高浜発電所保安規定審査資料	RO
提出年月日	2020年12月15日

高浜発電所原子炉施設保安規定変更認可申請書

(1) 環境放射能用計測器(積算線量計測定装置)の設備更新に伴う変更について

周辺監視区域境界付近の空気吸収線量を測定している熱蛍光線量計の製造中止に伴い、メンテナンス性向上等の観点から積算線量計に設備更新する。

(1) 空気吸収線量測定方法

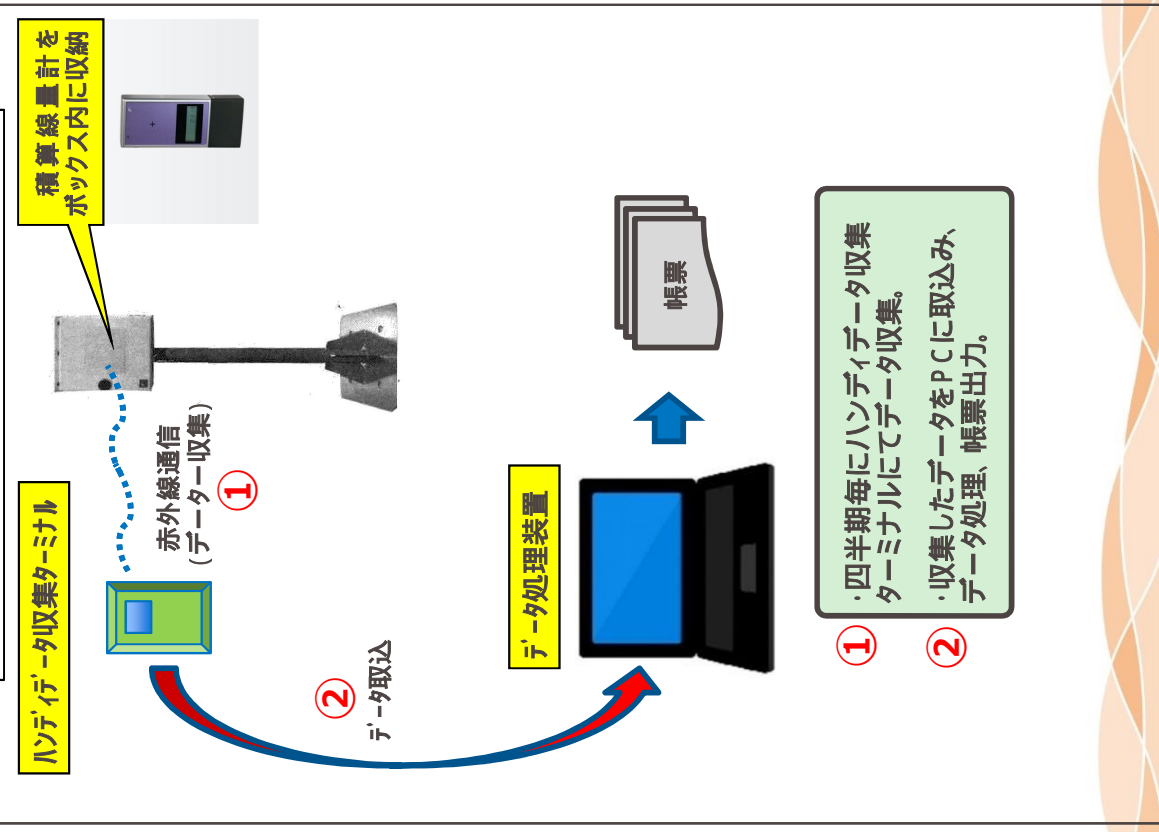
変更前
（熱蛍光線量計による測定）

変更後
（積算線量計による測定）

3. モニタリングポスト、モニタリングステーション、モニタポイントの設備更新に伴う変更

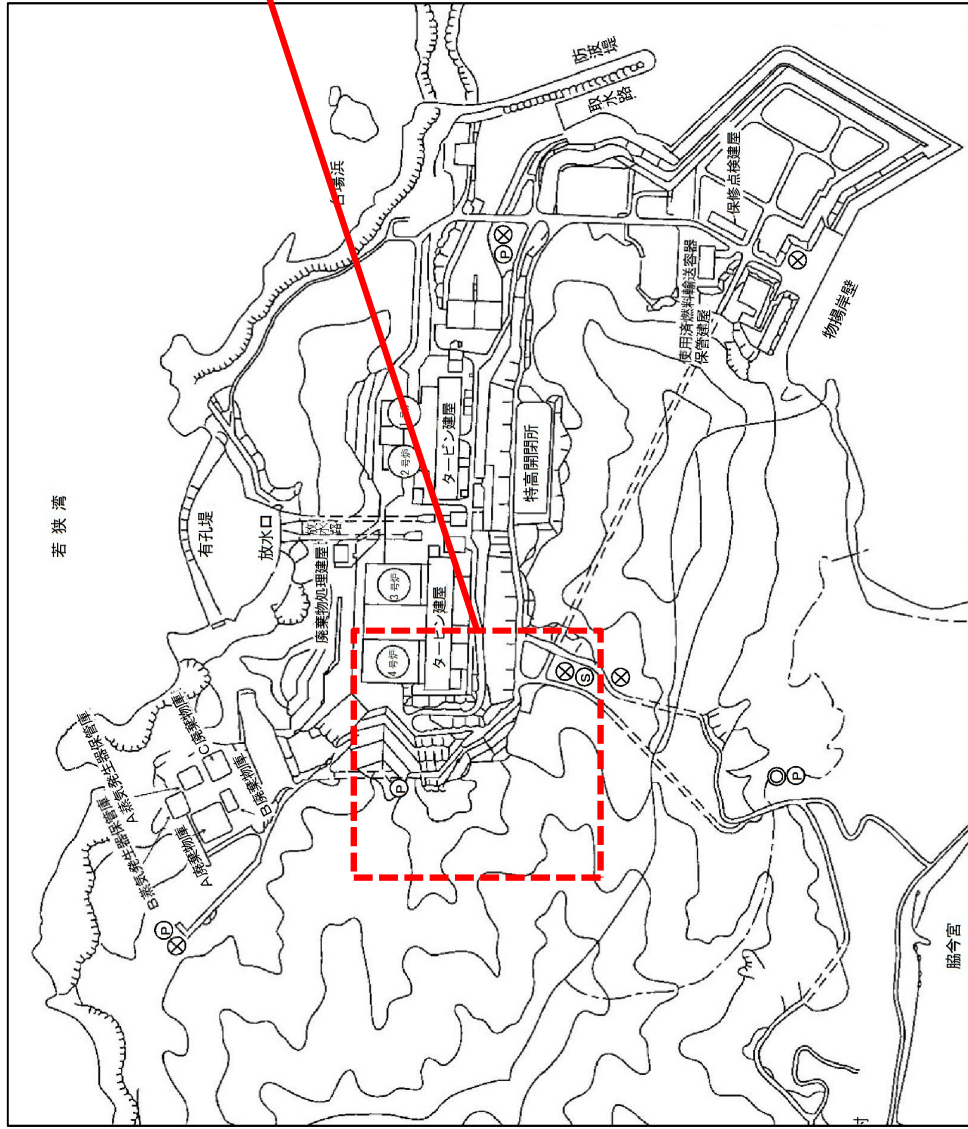
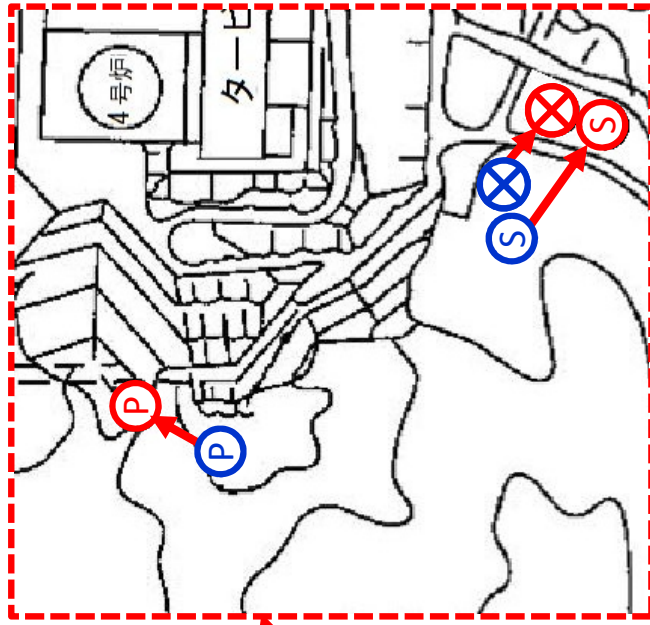
大飯発電所 3カ所

測定場所変更

青: 変更前
赤: 変更後

測定場所変更 1カ所

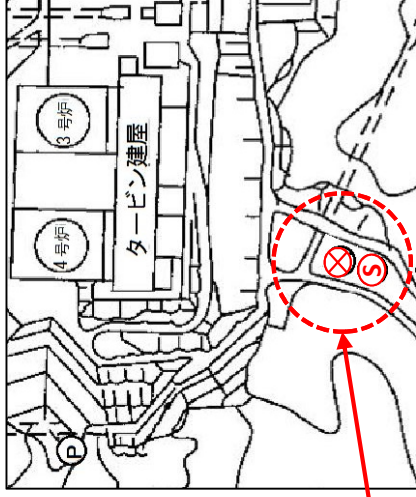
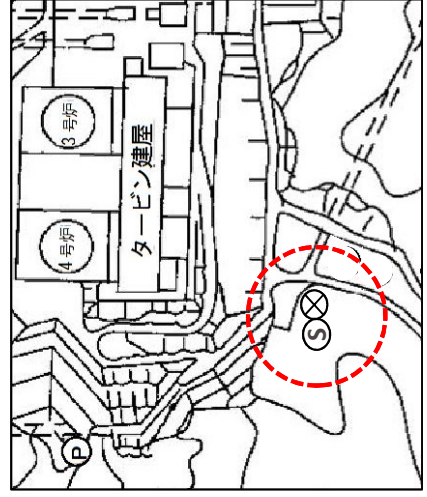
大飯発電所 5カ所

< 変更後 >

< 変更前 >
